Příloha č. 5m
Vyhodnocení připomínek obcí a veřejnosti

- **Návrh Změny č. 2 Územního rozvojového plánu**
- **Vyhodnocení vlivů návrhu Změny č. 2 Územního rozvojového plánu na udržitelný rozvoj území**
- **návrhy jednotlivých územních opatření k akceleračním oblastem vymezeným v návrhu Změny č. 2 Územního rozvojového plánu**

Příloha č. 5m – Vyhodnocení připomínek obcí a veřejnosti

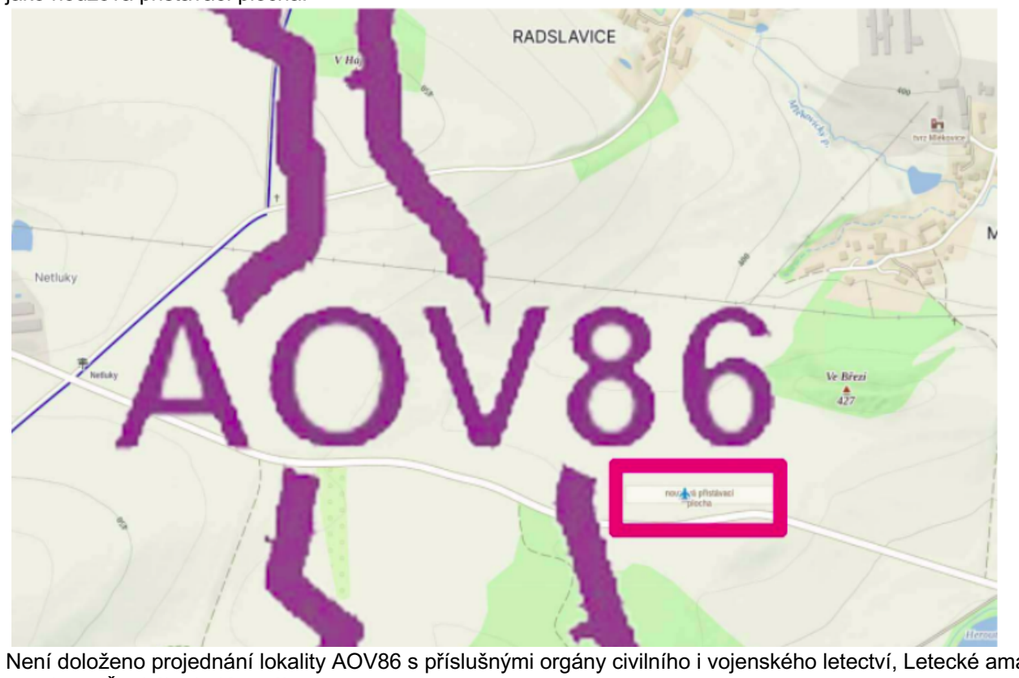
Poř. č.	Připomínkové místo	Číslo jednací	Článek	AO	Připomínka	Vyhodnocení
					Dle podmínek ČEZ pro výstavbu větrných elektráren musí lokalita splňovat tyto podmínky: □ blízkost rozvodny s možností připojení elektráren k síti (větrné parky jsou obvykle připojovány přes nové nebo posílené rozvodny 110/22 kV, které zajišťují transformaci napětí a distribuci energie), □ místo leží v bezletové zóně, □ je zde dostatečný prostor pro stavbu větrných elektráren tak, aby byly v dostatečné vzdálenosti od obydlených oblastí a nepůsobily v krajině rušivým dojmem, □ na vybraném území musí být k dispozici dostatečná rychlost větru (ve výšce 100 m se zpravidla vyžaduje průměr v >6 m/s, □ z důvodu bezpečnosti a dodržení hygienických norem se elektrárny umisťují minimálně 700 až 1200 m od nejbližších obydlených oblastí. Navržená zóna AOV86 nesplňuje ani jednu z těchto podmínek. Nejbližší rozvodna se nachází v Benešově a připojení větrného parku by vyžadovalo další investici na výstavbu dostatečně kapacitního vysokonapěťového připojení. Připojováním zón a trasováním nových VVN linek se Změna vůbec nezabývá. Zóna je navržena do prostoru přímo sousedícím s plochou účelového letiště ÚLNEVE, které slouží jako nouzová přistávací plocha.

Není doloženo projednání lokality AOV86 s příslušnými orgány civilního i vojenského letectví, Letecké amatérské asociace, Českého balónového svazu. Vzdálenost 700-1200 m od lidských obydlí není dodržena. V některých zemích přitom platí limity v hodnotě 10xvýška VTE. Zóna je navržena na vzdálenost 500 m od obydlí. S ohledem na přesnost podkladů nelze ověřit, zda i tato hodnota byla vůbec dodržena. Zjevně však nebyla zahrnuta obytná a obývaná nemovitost Mlékovice č. p. 30 (také dle katastru nemovitostí s bytovou jednotkou), která je od vytyčené akcelerační zóny cca 60 metrů. Výše uvedená podmínka dodržení vzdálenosti 0,5 km od obytné zástavby nebyla splněna.

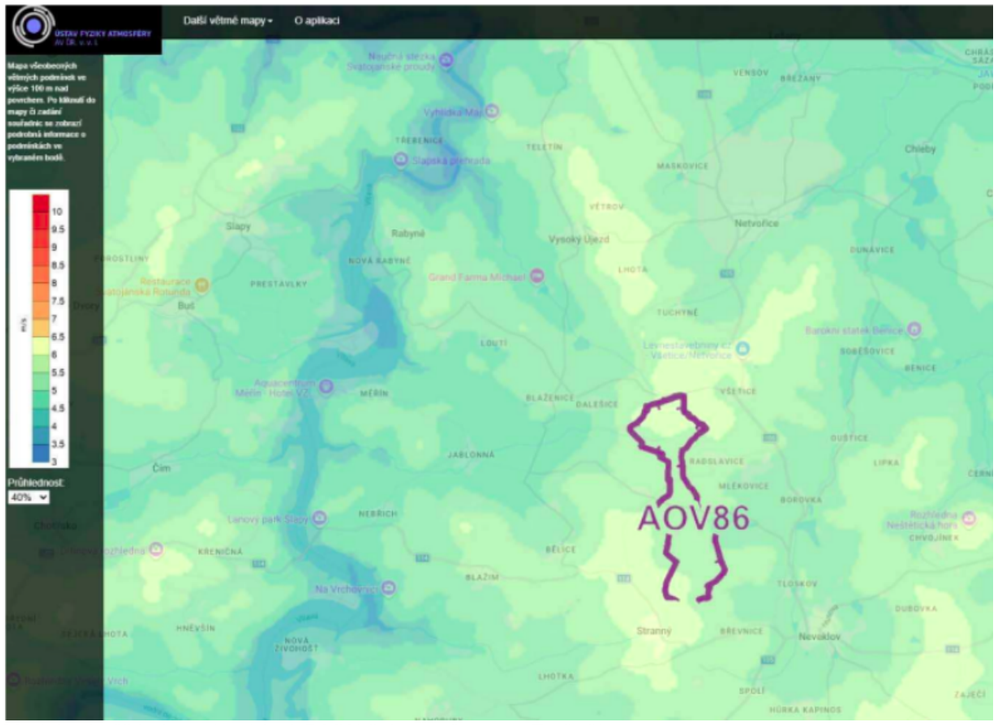
Poř. č.	Připomínkové místo	Číslo jednací	Článek	AO	Připomínka	Vyhodnocení
					V místě plánované stavby VTE musí být zaručena střední roční rychlost větru >6 m/s. Klíčovým ukazatelem je kapacitní faktor (CF), který vyhodnocuje % využití VTE na plný výkon. Orientačně pro velké moderní VTE platí: **7–8 m/s** → CF cca 30–40 % **6 m/s** → CF cca 20–30 % **5 m/s** → CF cca 15–20 % **< 5 m/s** → často pod 15 % Při průměru **pod 6 m/s** se projekt dostává do ekonomicky hraniční zóny. Dle materiálu Ústavu fyziky atmosféry AV se v prostoru navržené AOV86 je dosahováno průměrné rychlosti větru ve 100m výšce nad 6 m/s pouze ve velmi omezené části zóny.

Modelový příklad osmi turbín á 5 MW (jak navrženo ve Změně): instalovaný výkon: 40 MW průměr větru: 5,8 m/s kapacitní faktor: konzervativně 22 % roční hodiny: 8 760 Roční výroba: 40 MW × 0,22 × 8 760 h ≈ **77 088** MWh/rok Pokud by byla lokalita silnější (např. 7,5 m/s, CF 35 %): 40MW × 0,35 × 8 760 ≈ **122 640 MWh/rok** Rozdíl činí cca **+45 500 MWh ročně** To je rozdíl ~60 % výroby.

výhled ze zahrady a terasy Jestřebí 190 !! na blikající a hučící VTE !!! VTE výška 250 m + 400 mnm !!!

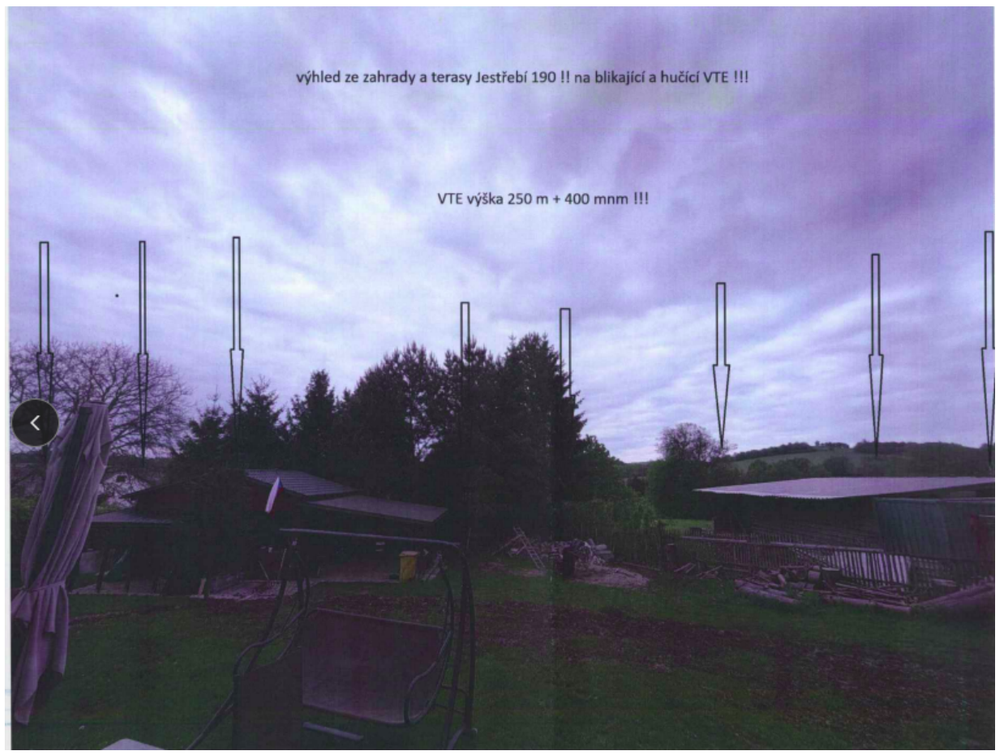
Poř. č.	Připomínkové místo	Číslo jednací	Článek	AO	Připomínka	Vyhodnocení
					kdo a jak bude kompenzovat znehodnoceni nemovitosti? v případě čerpáni hypotéky na nemovitost, její zástavy a právě znehodnoceni této nemovitosti, kdo a jak bude řešit případné spory o nedostatečném zajištěni hypotéky s poskytovatelem hypotéky? kdo a jak nám vynahradí těžké znehodnoceni kvality života, případné zdravotní problémy nás i dítěte?

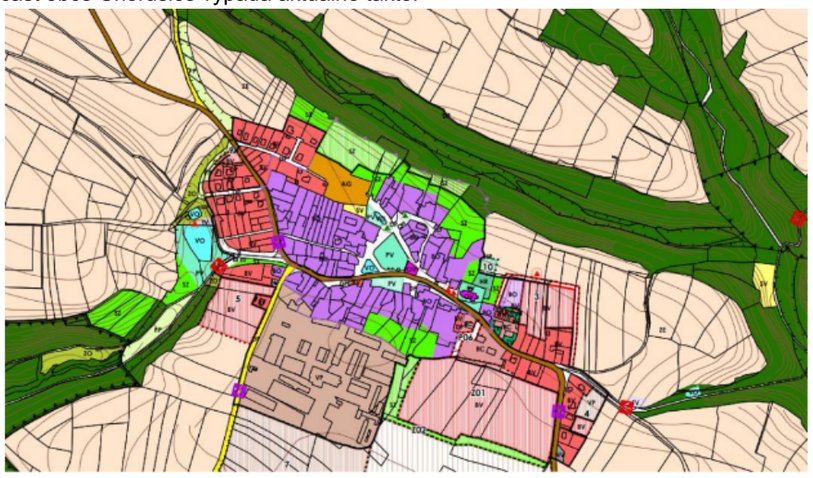
Poř. č.	Připomínkové místo	Číslo jednací	Článek	AO	Připomínka	Vyhodnocení
					neměly být hodnoceny čistě jen počty decibelů, ale i jiné dopady hluku na lidské zdraví (stres a jeho negativní vlivy). Zdravotní dopady však Změna č. 2 naprosto marginalizuje. V samotném odůvodnění Změny č. 2 se k hluku také nic nepíše, je tam uvedeno v podstatě jen následující: „Při vymezování akceleračních oblastí byly prověřovány navazující územně plánovací dokumentace, a to zejména s ohledem na možnost dodržení minimálního odstupu 500 m od navrhované obytné zástavby sídel, tj. zastavitelných ploch pro bydlení nebo smíšených obytných. Z prověřování však vyplynulo, že tyto odstupy nelze ve všech případech respektovat, a to zejména z toho důvodu, že využitelnost těchto ploch pro výstavbu je obtížně predikovatelná, veřejná dostupnost všech podkladů není beze zbytku zajištěna dálkovým přístupem a také dochází k neustálým změnám dokumentací, které není možné z hlediska pořizování celostátní dokumentace celoplošně sledovat a podchytit. Proto u akceleračních oblastí pro rozvoj výroby energie z energie větru, které jsou vymezovány jako koridory, bude dostatečný odstup od obytné zástavby zajišťovat plnění podrobnější podmínky stanovené v územním opatření na prokázání splnění hlukových limitů.“ Rozhodně se nejedná o žádné zdůvodnění, naopak je to další důkaz, že na úrovni ÚRP není možné vymezovat AO a relevantně posoudit jejich vlivy. Dokonce pořizovatel připouští, což je až absurdní, že si ani neobstaral všechny potřebné podklady a v podstatě AO jen tak nějak „nastřelil“. Příslušné územní opatření z hlediska řešení hluku obsahuje jen tuto skromnou podmínku: k) Pro navazující řízení dle stavebního zákona zpracovat podrobnou hlukovou studii působení hluku na obytnou zástavbu (chráněné venkovní prostory) zahrnující kumulativní působení ostatních existujících a povolených (a plánovaných zařazených v databázi) zdrojů hluku a na jejím základě zpracovat režim provozu VTE. Požadavek na zpracování hlukové studie, jejíž parametry nejsou ani v nejhrubších rysech načrtnuty, někdy v budoucnu, kdy už bude AOV83 vymezena a povolovací řízení bude velmi usnadněno, je naprosto nedostačující. Hlukovou studii nejasné kvality si investor sice nechá zpracovat, ale ta nepochybně jen potvrdí, že je vše v pořádku a nikdo nebude ničím obtěžovaný. Navíc se bude argumentovat tím, že AO už přece byla vymezena a bylo vyhodnoceno, že hlukové limity překročeny nebudou a vlivy na lidské zdraví jsou zanedbatelné (protože jde o „příjemné šumění lesa“), a proto logicky v AOV83 mají být VTE. Z toho plyne, že postup navrhovaný Změnou č. 2 je neakceptovatelný. Hlukové vlivy se jednoduše mají řešit v rané fázi, kdy jsou ještě možnosti alternativních řešení otevřeny a ne tehdy, kdy už je prakticky jisté, že VTE v lokalitě budou a nikdo s tím nic nesvede. Územní plán pro část obce Chorušice vypadá aktuálně takto:

**Hranice AOV83 je tato:**

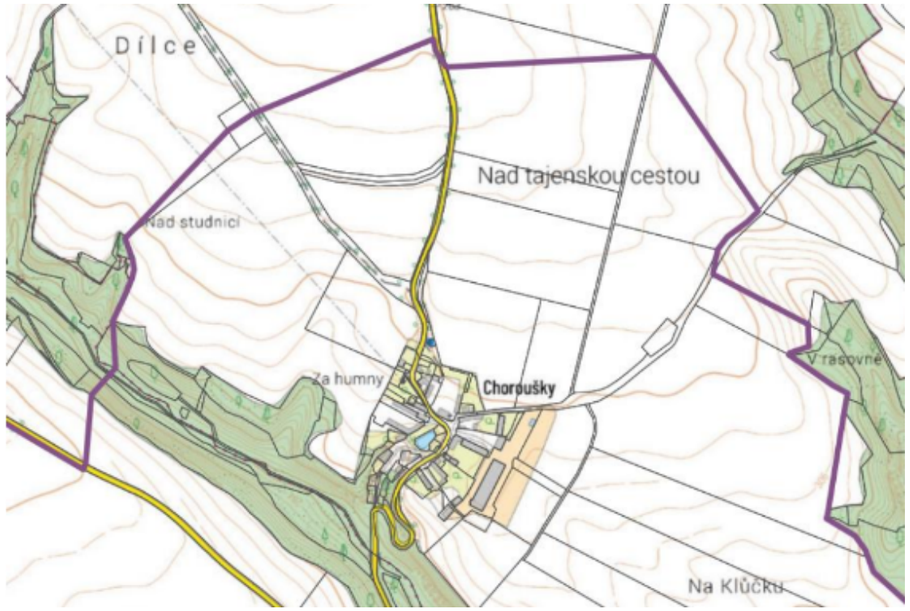
Z toho je zřejmé, že je AOV83 značně blízko zastavěnému území, resp. novým zastavitelným plochám a je evidentní, že k obtěžování hlukem dojde. Navíc z uvedeného plyne, že obec už nemůže uvažovat o rozvoji směrem k hranici AOV83, což představuje výše zmíněný vážný zásah do práva na samosprávu. Vyhodnocení vlivů územního opatření vůbec neřeší infrazvuk, ačkoliv o jeho negativních dopadech hovoří odborníci. Např. v rešerši Ing. Markéta Miháliková, Ph.D z Katedry pedologie a ochrany půd, Fakulty agrobiologie, potravinových a přírodních zdrojů České zemědělská univerzity v Praze nazvané „Proč se větrné elektrárny nehodí do blízkosti obcí: vědecké důkazy o jejich negativních dopadech“ se uvádí:

**AOV83 se dále nachází v těsné blízkosti nadregionálního biocentra NC4:**

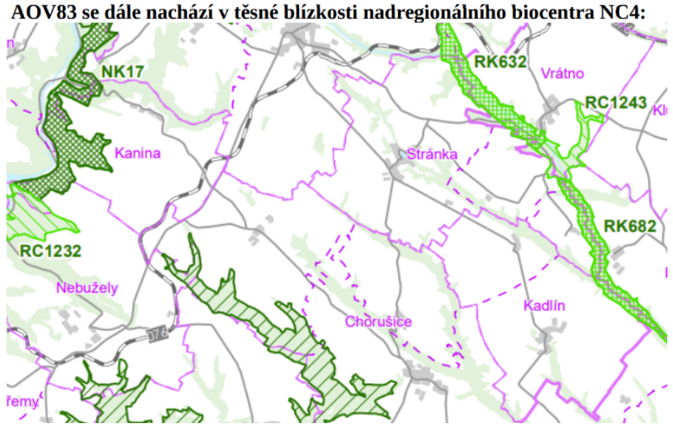
Vyhodnocení vlivů vůbec neřeší, zda případné změny vodních poměrů a lokálního klimatu nemohou zasáhnout i ekosystémy v těchto oblastech. 8. Zábory ZPF Ve vyhodnocení územního opatření z hlediska SEA se uvádí:

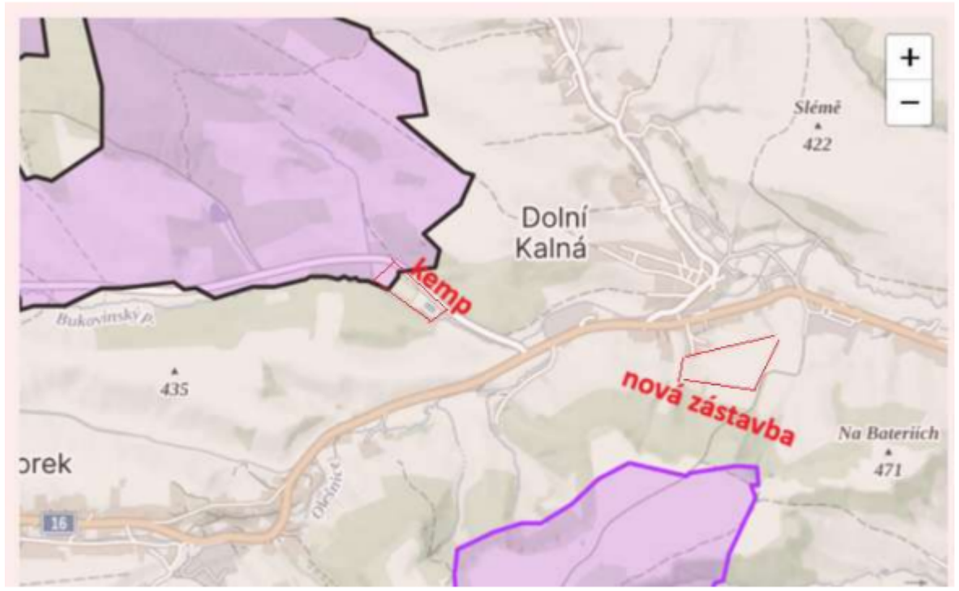
Zjednodušená mapa AOV104 (vlevo nahoře) a AOV105 (pravo dole). Oblast autokempu Dolní Kalná s dlouholetou tradicí a místem tradičních srazů a hudebních produkcí se přímo dotýká uvažované AOZ. Nemohu též souhlasit se závěrem z dokumentu SEA, kde se uvádí, že Větrná elektrárna nemá vliv na provoz autokempu, neboť ruch se nese pouze v noci. Zde bych autorovi doporučila se ubytovat v autokempu Dolní Kalná, snad by pochopil, že smyslem kempování je přespání v klidné oblasti.Pokud vezmeme v úvahu krajinný ráz (AOZ105) pak umístění větrné elektrárny výšky 250 metrů vrhá stín (a předně stín rotující) přes celou obec. K důkazu můžete použít simulaci zde https://www.suncalc.org/#/50.5362,15.6343,15/2026.12.01/13:39/250/3.

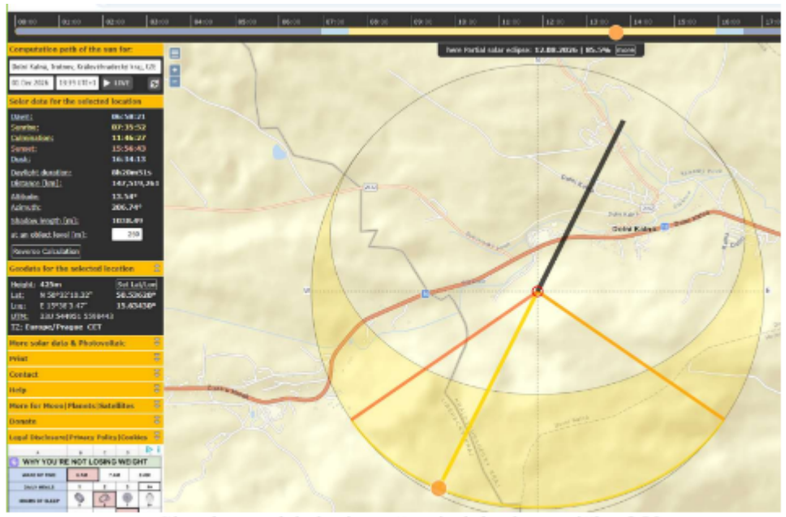
Simulace vrhání stínu větrné elektrárny výšky 250m. □ Ohrožení zdraví a kumulace zátěže: Jako obyvatelka, která by měla VTE přesně naproti přes údolí vzdušnou čarou cca 680m bych byla přímo zasažena infrazvukem, který by mi způsobil vážné poruchy spánku. V cestě mezi AOZ a obytnou části obce neexistuje žádná přírodní bariéra, která by tlumila zvuk. Výstavba je z hlediska ochrany veřejného zdraví nepřípustná. Nehledě na to, že hlukové limity pro větrné elektrárny jsou v ČR aktuálně předmětem odborných debat a plošné vymezení bez individuálního posouzení konkrétní lokality (mikroklimatu a akustiky terénu) je rizikové pro veřejné zdraví. Kromě akustické zátěže bude lokalita vystavena tzv. stroboskopickému efektu (vrhanému rotujícímu stínu). Vzhledem ke konfiguraci terénu a vzdálenosti hrozí, že v ranních či večerních hodinách budou rotující lopatky pravidelně přerušovat sluneční svit dopadající přímo na obytné budovy v letních měsících. V zimních měsících pak prakticky celý den, viz simulace z předchozího odstavce. Tento jev vyvolává u obyvatel silnou nevolnost, bolest hlavy (migrénu) a u citlivých osob může být spouštěčem vážnějších neurologických potíží. Vymezení akcelerační zóny zcela opomíjí kumulativní dopad kombinace infrazvuku a tohoto vizuálního stresu na psychickou pohodu obyvatel. Existuje řada mezinárodních studií (např. práce Dr. Niny Pierpont o tzv. Wind Turbine Syndrome nebo výzkumy publikované v Journal of Psychosomatic Research), které potvrzují přímou korelaci mezi blízkostí VTE a narušením vestibulárního systému člověka. Tyto studie dokládají, že chronické vystavení nízkofrekvenčnímu hluku a vizuálnímu kmitání vede k rozvoji symptomů, jako jsou závratě, panické ataky a chronická únava v důsledku nekvalitního spánku. Ignorováním těchto faktů a absencí individuálního posouzení (tzv. Shadow Flicker analýzy a akustické studie vlivu terénu) dochází k přímému ohrožení ústavního práva na ochranu zdraví a příznivé životní prostředí. □ Demografická devastace obce: Vzhledem k dlouhé stavební uzávěře obce Dolní Kalná z důvodu možné výstavby vodního díla Vestřev, která byla s definitivní platností zrušena k roku 2011, došlo k demografické krizi, zjednodušené pojmenované „chybějící generace“. Tento negativní trend se podařilo zvrátit po roce 2011 jednak výstavbou nové části obce a aktuálně navazujícím projektem zasíťováním nových stavebních pozemků pro rodinné domy, na který obec čerpá dotaci. Tato nová zástavba je pouhých pár stovek metrů od AOZ105. Pokud by došlo ke schválení AOZ104 a AOZ105 zcela jistě by došlo k definitivnímu odlivu rodin s dětmi a zcela jistě by nedošlo k přistěhování nových obyvatel. Snad ani nemá smysl se ptát, kdo by chtěl bydlet mezi VTE z jedné strany 300 metrů a z druhé strany 600 metrů. □ Znehodnocení majetku: Vzhledem k bezprostřední blízkosti průmyslových objektů (VTE) o výšce nad 200 m dojde k prokazatelnému a razantnímu snížení tržní hodnoty mé nemovitosti. V rámci prezentace záměru AOZ nebyla zmíněná žádná odpovídající kompenzace, která z podstaty věci, by nemohla být nižší,než kompletní výkup zcela bezcenných rodinných domů a pozemků.

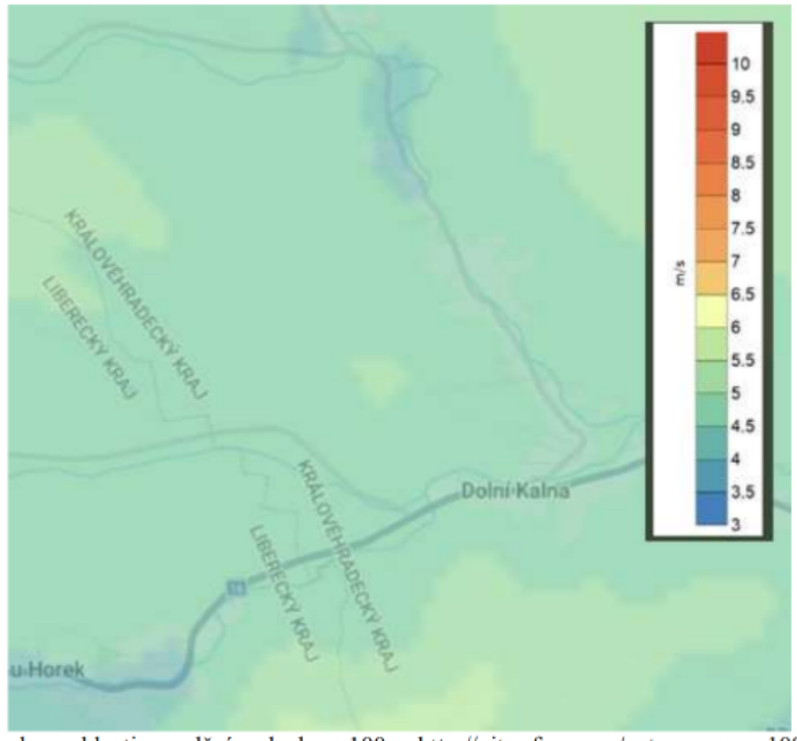
Poř. č.	Připomínkové místo	Číslo jednací	Článek	AO	Připomínka	Vyhodnocení
					(http://vitr.ufa.cas.cz/vetrna_mapa_100m/) pak nelze nedojít k jinému závěru, že oblast je pod potřebnou kritickou rychlostí.

(mapka rychlosti proudění vzduchu v 100m, http://vitr.ufa.cas.cz/vetrna_mapa_100m/) □ Lokalita pod hřebenem Rovně byla v posledních letech cíleně rozvíjena jako rezidenční zóna, do které obec Dolní Kalná vložila značné finanční prostředky (vybudování inženýrských sítí a infrastruktury pro nové parcely). Umístění větrného parku v bezprostředním sousedství těchto ploch představuje nehospodárné nakládání s veřejnými prostředky, neboť hluková a vizuální zátěž turbín zásadně snižuje hodnotu těchto obecních investic a ohrožuje další plánovaný rozvoj bydlení. S návrhem týkajícím se Územního opatření k AOV105 Borovnice a AOV104 Černý háj NESOUHLASÍM a požaduji jeho vyřazení nebo zásadní přepracování, neboť vykazuje závažné nedostatky z hlediska zákonnosti, ochrany životního prostředí i dopadů na obyvatele v dané oblasti. Větrné elektrárny v obou lokalitách vytvoří dominantní industriální bariéru v dosud harmonické podkrkonošské krajině. To je v přímém rozporu s ochranou krajinného rázu podle zákona o ochraně přírody a krajiny II. Zákonnost a nesoulad s právními předpisy ČR 1) Rozpor se zákonem č. 500/2004 Sb., správní řád □ § 3 – nebyl zjištěn stav bez důvodných pochybností □ § 68 – nedostatečné odůvodnění Návrh je nepřezkoumatelný, protože neobsahuje konkrétní podklady pro dané území. 2) Rozpor se zákonem č. 100/2001 Sb. (EIA/SEA), chybí posouzení: □ kumulativních vlivů □ variantního řešení □ konkrétních dopadů na území Dokumentace SEA je neúplná a věcně nedostatečná.
